消防予第278号
平成19年7月30日

移動式粉末消火設備の破裂事故の発生とその対応について

弊社製造の「移動式粉末消火設備」不具合のお知らせとお詫び

4. 不具合内容

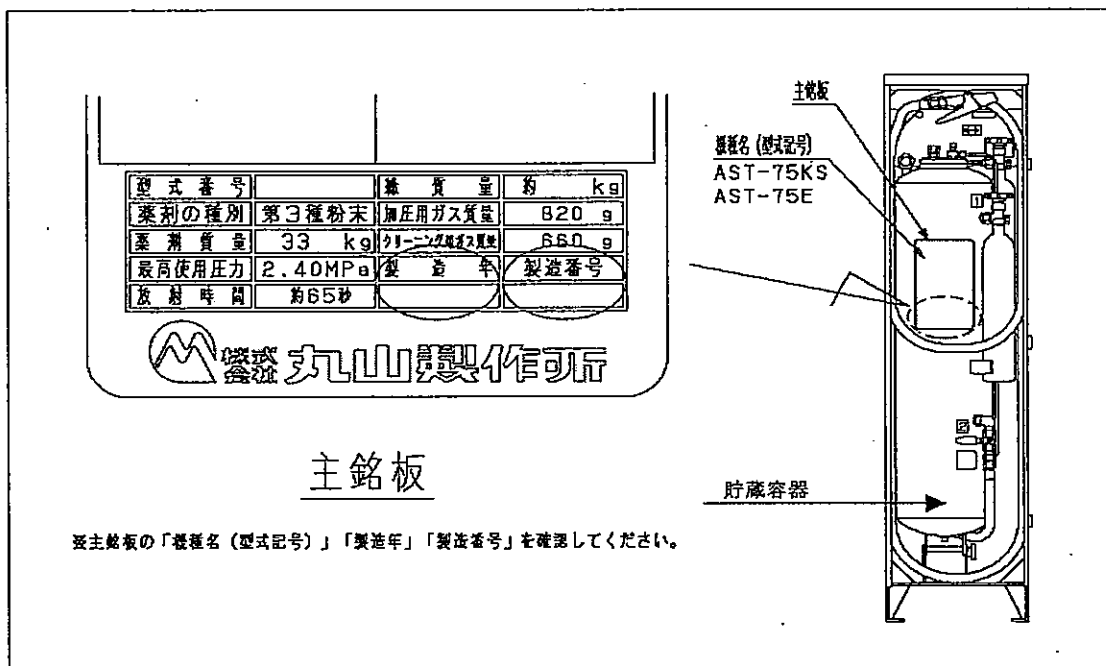
事故原因 点検業者による移動式粉末消火設備の定期点検中、当該消火設備の放射試験を実施していたところ、薬剤貯蔵容器上部の溶接部の強度が充分でなかったことから、加圧したことで上部鏡板と胴板の溶接部分から破断し破裂したものである。

粉末消火薬剤を放射するために貯蔵容器内部にガスにより加圧した時に、貯蔵容器の溶接部分が破断し破裂する可能性があります。

貯蔵容器がガスによる加圧のために破裂いたしますと傷害事故に繋がる可能性があります。点検作業で、貯蔵容器内部に圧力のかかるような操作は、行わないでください。弊社は再発防止のため、該当製品の貯蔵容器を無償交換させていただくことといたしました。なお、交換に時間が掛かる場合がありますので、当面の対応として代替品を用意させていただく場合もございます。
